# STOPflex

FOR PRESSURE HOSES

Nous sommes heureux de vous informer que de nouveaux codes ont été introduits dans notre gamme de Stopflex:

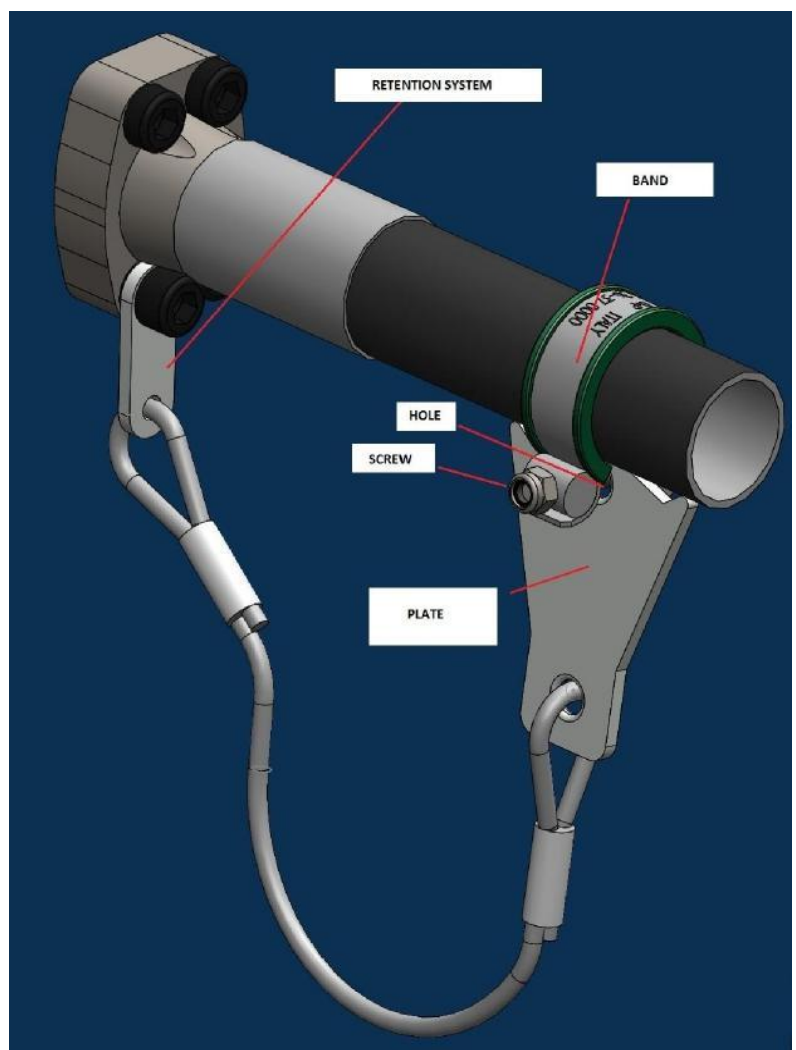
## STOPFUSAE2125:

La grande plaque utilisée pour STOPFUSAE125 a été remplacé par la petite de STOPFUSAE2125. Cela était dû au fait que les bandes utilisées sur R15, R13 et 4SH 1' sont assemblés avec une vis M6, qui ne correspondait pas parfaitement à la plaque car que le perçage est plus grand que le diamètre de vis

## STOPFUDIN2365 et STOPFUDIN2455:

Il y a encore une grande plaque sur les codes STOPFUDIN365 et STOPFUDIN455, mais le trou de vis M6 a été réduit. Ceci empêche tout mouvement de la vis, ce qui élimine toute vibration.

La nouvelle plaque permet une adaptation parfaite, ce qui évite tout frottement en cas de vibrations.

Grâce à ces mesures, le déplacement de la plaque sur la vis se révèle être le même dans toutes les combinaisons.
